监理工程师通知单

工程名称：天津市滨海新区杨家泊镇通威渔光一体现代（海水）渔业园（光伏部分）项目

编号：TJYJP-CZZH-TZD-024

内容：关于光伏区沉桩施工质量事宜

管桩桩位偏差	管桩存在高低差

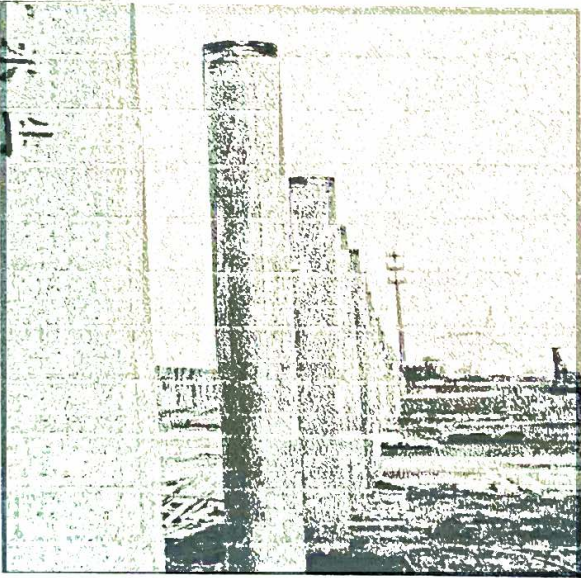
- 1、37 区部分同组支架管桩桩顶标高存在较大高低落差，部分管桩桩体倾斜垂直度偏差较大，不符合设计图纸要求，影响后续施工质量。
- 2、部分同组支架管桩桩位偏移未在同一水平线上，影响支架正常安装。
- 3、其他未尽事宜请自查自纠。

以上质量问题要求立即整改落实，确保施工质量，于 2020 年 04 月 10 日前回复本项目建设单位及监理部。
